改善箇所説明図

不具合の内容

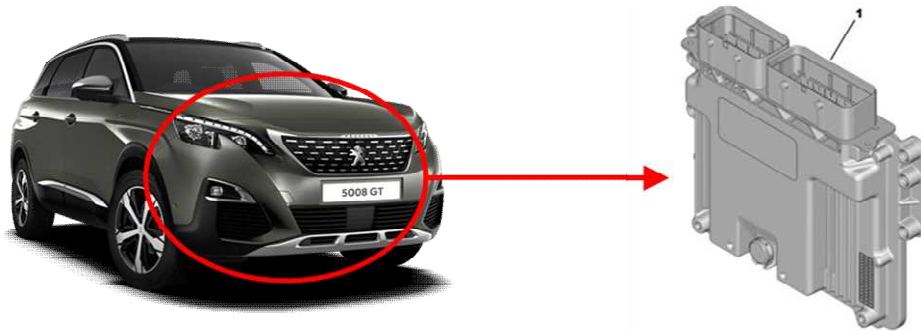
エンジンコントロールユニットにおいて、制御プログラムが不適切なため、長時間市中走行した後に急激な加速をした際、尿素SCRシステムが正常に作動していないと誤診断し、警告灯が点灯するおそれがある。

全車両、エンジンコントロールユニットを対策プログラムに書き換える。
